TurboNews 2011-003

08.07.2011

**PSA 1,6l DV6 Motoren
55/66kW sowie 80kW
wir ergänzen unsere ProfiKits
aus den Bestell-Nrn.**

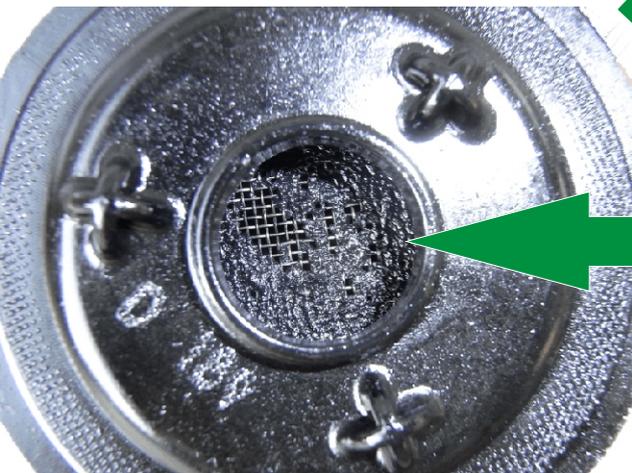
In der Hauptsache sehen wir zwei Fehlerquellen:

- wird auf den Wechsel der Ölleitung und des Siebfilters in der Hohlschraube (siehe TN2010-001 und TN2010-011) in manchen Fällen z. B. deshalb verzichtet, weil der Mechaniker sich dem erschwerten Ausbau des "festgebackenen" DPF entziehen will.
- wird auf die Reinigung der Ölwanne und den **Wechsel des oft sehr stark verschmutzten Hauptölsiebes (Saugkorb)** gerne verzichtet.

Bezüglich des Hauptölsiebes (Saugkorb) wollen wir, wie grundsätzlich bei den ProfiKits, die Beschaffungshürden eliminieren und die entsprechenden Filter beipacken.

Die erweiterten ProfiKit-Versionen der Bestell-Nrn. 166-05131, 166-05141, sowie 166-05161 und 166-05171 beinhalten nun:

- I. **1x seriengleichen und neuen Turbolader** - neueste Ausführung! Marke Garrett bzw. MHI, je nach Fahrzeug/Bestell-Nr.
- II. **1x Ölzulaufleitung**
- III. **3x Hohlschrauben, davon zwei mit Filtereinsatz** (1x Filter für Probelauf; siehe Punkt (6) aus TN2010-011)
- IV. **diverse Einbaudichtungen**
- V. **1x Saugkorb mit Dichtung**
